MOBA Mobile Automation AG

Lifecycle

Version 2.000

Produkt	MRW 4-20mA (M omenten unabhängige R edundante W ägezelle)
Auftraggeber	MOBA Mobile Automation AG Kapellenstraße 15 65555 Limburg Germany
Auftragnehmer	MOBA Mobile Automation AG Kapellenstraße 15 65555 Limburg Germany

Abb.: Grafische Gegenüberstellung der Gewichtsermittlung von V1.103 und V2.000

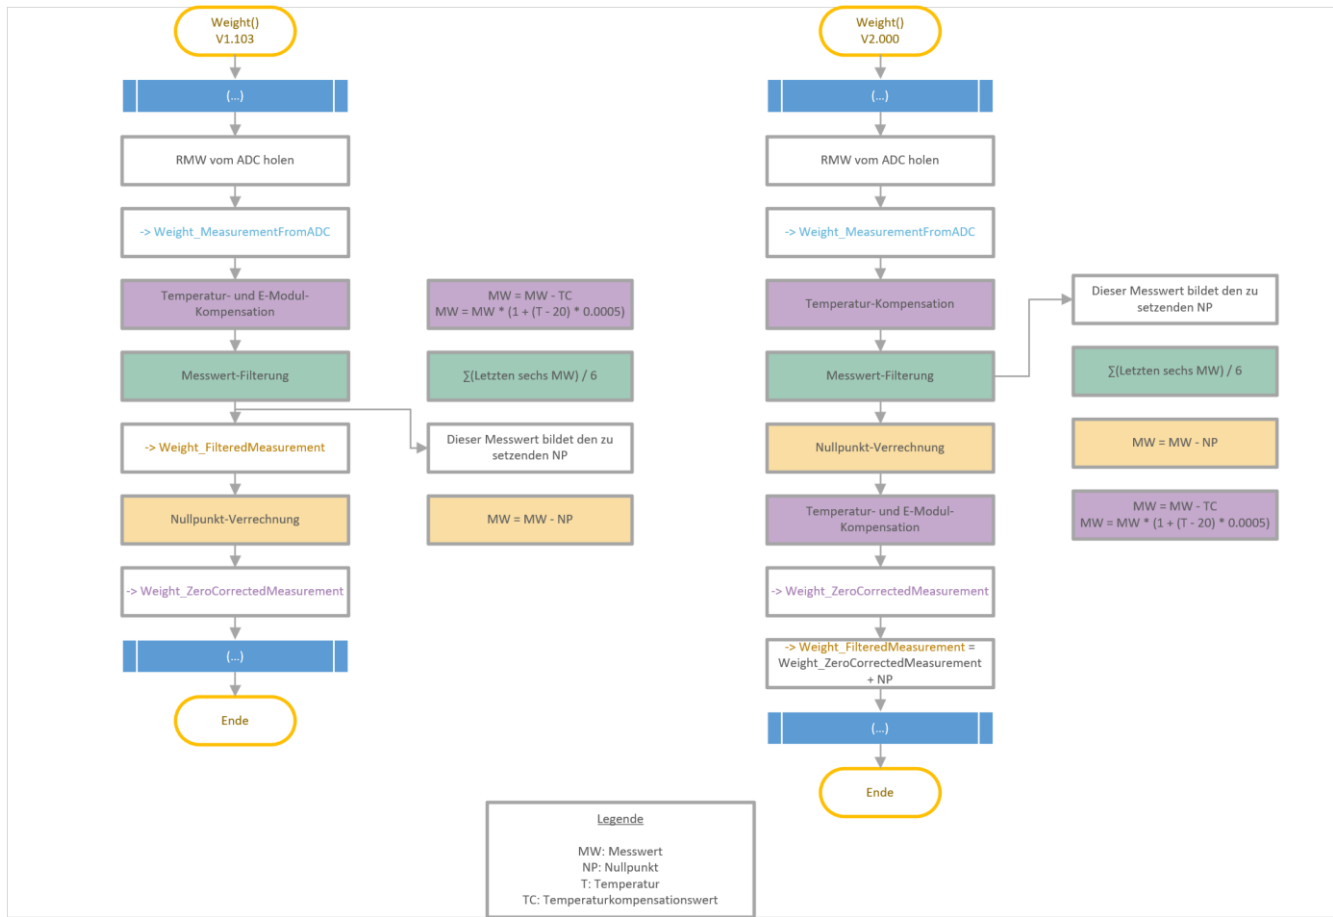
Da die E-Modul-Kompensation nur am nullpunktbereinigten Messwert durchgeführt werden darf, muss der Funktionsaufruf zur E-Modul-Kompensation in der Folge hinter die Verrechnung des Nullpunkts.

unmittelbar nach der Verrechnung des Nullpunkts abgelegt und beinhaltete auch die Temperatur- und E-Modul-Kompensation. Daher musste dieser jetzt direkt hinter der E-Modul-Kompensation gesetzt werden, um beide Berechnungen zu erfassen.

Vor dem Update beinhaltete diese Variable den kompensierten und gefilterten Messwert. Da mit der neuen Firmwareversion das Verrechnen des Nullpunkts vor die E-Modul-Kompensation verlagert wurde, muss jetzt diese Variable nach der Kompensation angestellt und der Nullpunkt wieder extrahiert werden.

- Alle Änderungen dürfen die Ausgangssoftware nur minimal verändern.
- Alle Zellen mit alten Firmware-Versionen müssen updatebar sein.
- Die Problematik der falschen E-Modul-Kompensation ist durch Verlagerung der E-Modul-Kompensation hinter die Nullpunktverrechnung im Gewichtsermittlungsablauf zu beheben.
